港湾の施設の耐震設計に係る当面の措置の扱いについて（通知）

港 第 135 号
平成9年10月21日

事 務 連 絡
平成9年10月13日

港湾の施設の耐震設計に係る当面の措置の扱いについて（補足）

図-4 SMAC最大加速度の距離減衰式

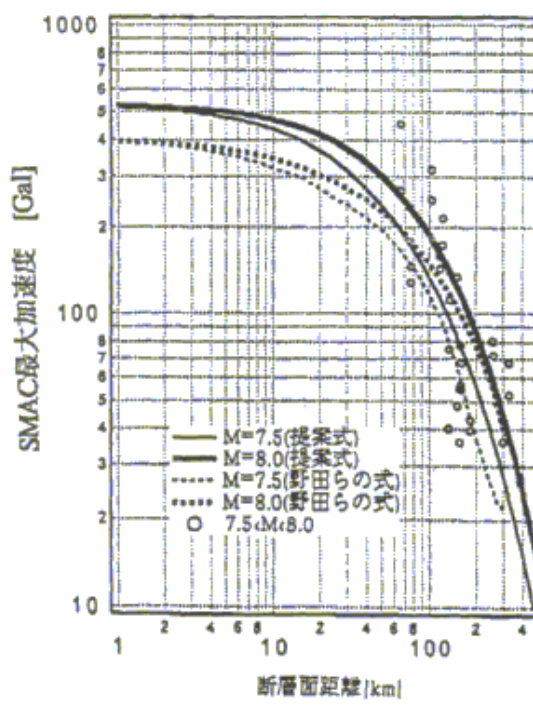
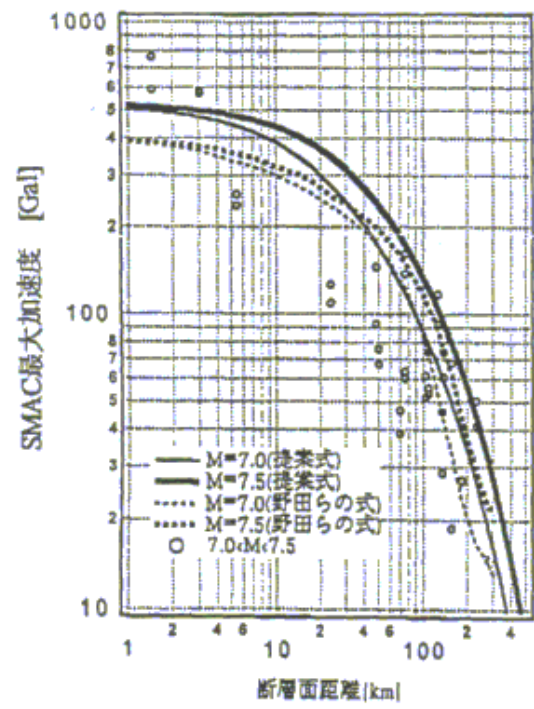
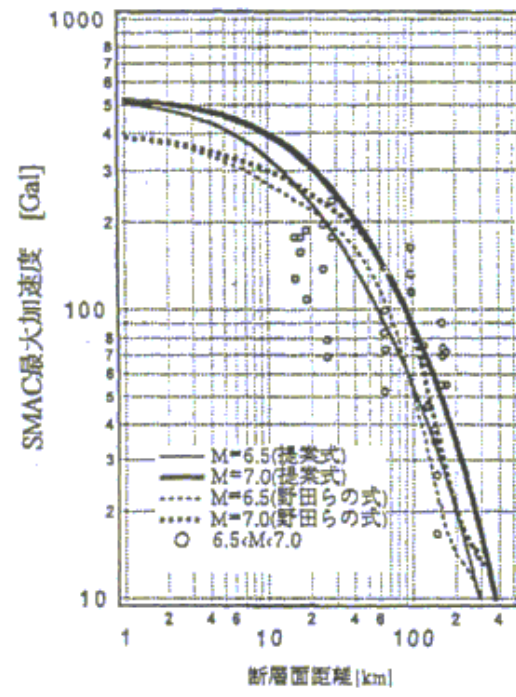
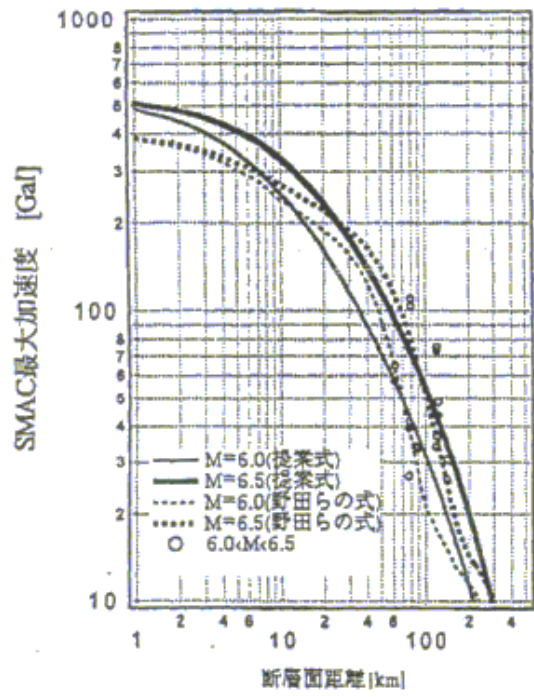
1. 別紙1「耐震強化施設の設計について」の第3章第6節「耐震強化施設の設計震度の設定」（2）式で示される設計水平震度 K_h については、小数点第三位を四捨五入し、小数点第二位に揃える。
2. 別紙1「耐震強化施設の設計について」の図－4 SMAC最大基盤加速度の距離減衰式（15ページ）を別添のものと差し替える。

実線はSMAC最大加速度の距離減衰式
 破線は従来用いられていた野田らによる距離減衰式
